Gemeente Roosendaal	Schriftelijke vraag

Datum	20 juni 2017
Onderwerp	Bomen langs de nieuwe Cityring
Betreft het een raadsvoorstel/raadsmededeling in de cyclus?	Nee
Beleidsterrein	Verkeer en Beheer
Portefeuillehouder	Lok en Schenk

1. Bescherm de stam en de wortels

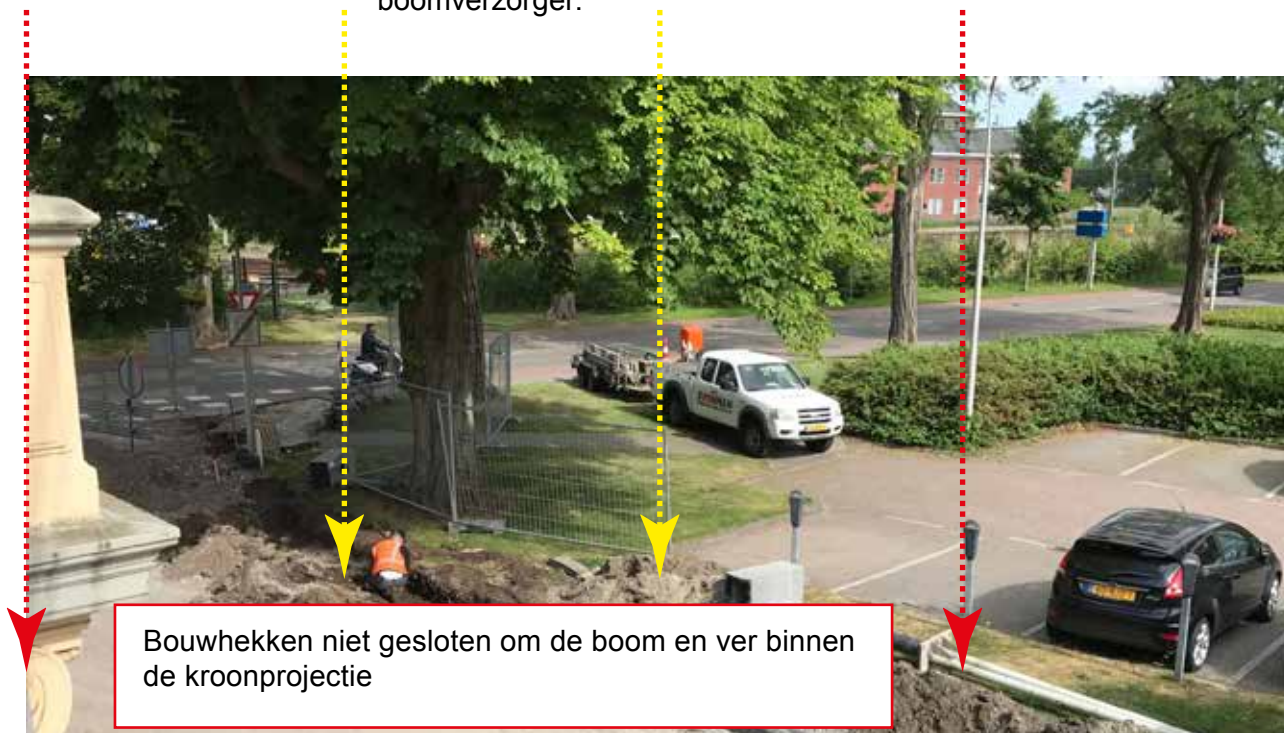
Totaal geen bouwhekken / bescherming geplaatst

Ad 1. In de 'oude' situatie bevond zich binnen de boomspiegel al een trottoirband en een asfaltverharding. Het nieuwe profiel komt exact overeen met het 'oude' profiel op die plaats. Het plaatsen van een hek rond de boom passend binnen de boomspiegel is gezien de beperkte werkruimte niet mogelijk. Op het feit dat het hek niet gesloten is de aannemer aangesproken. Het ontbreken van bescherming bij de andere boom is niet acceptabel, daar is de aannemer ook op aangesproken.

2. Plaats geen bouwmaterialen en geen bouwkeet onder de boom

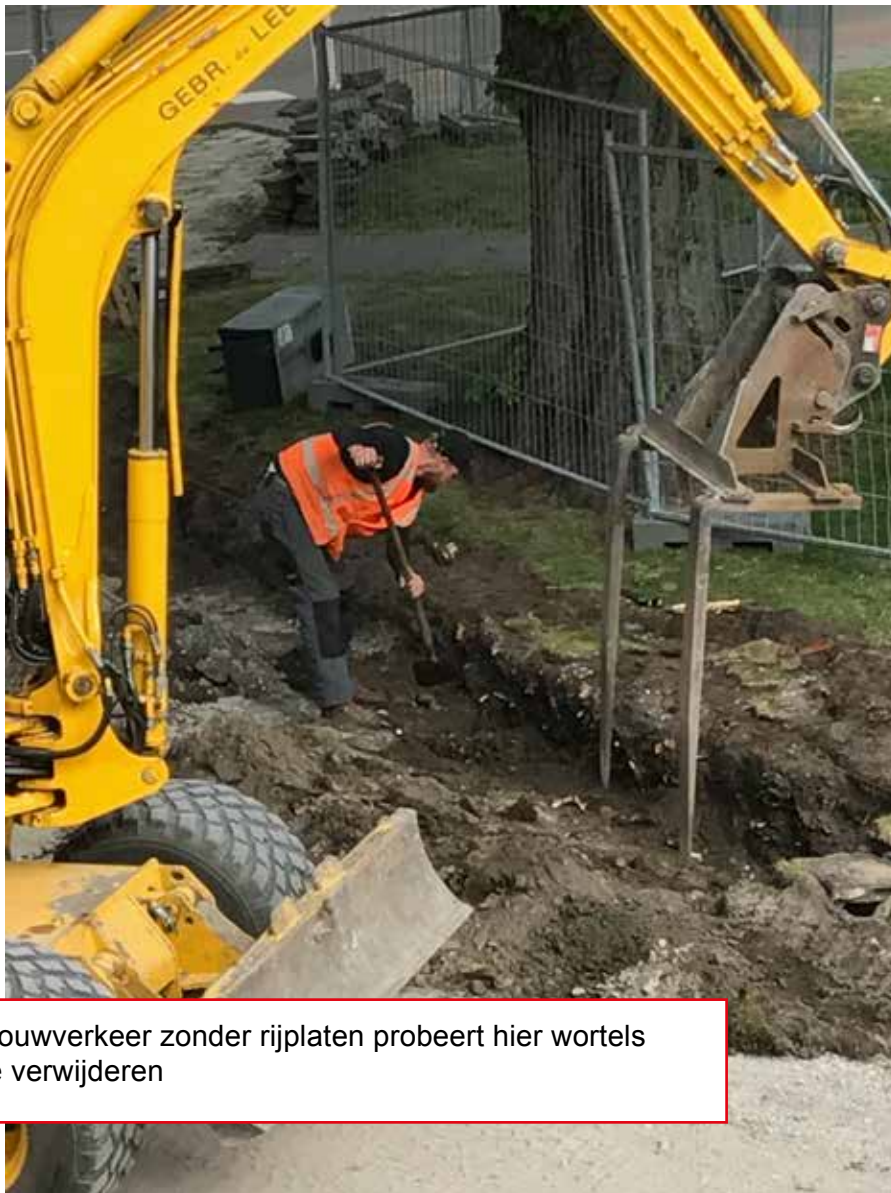
Bouwmaterialen / steenpuin geplaatst op het wortel pakket

Bouwketen nagenoeg tegen (jonge) boom geplaatst

Ad 2. De werkruimte ter plekke is beperkt. Waar werkzaamheden moeten worden uitgevoerd zal bouw materiaal aanwezig moeten zijn. Het plaatsen van opslagcontainers en keten is in overleg met de Gemeente gedaan op voldoende afstand van de boom. Het plaatsen van opslagcontainers e.d. dragen in dit geval bij aan de bescherming van de boom.
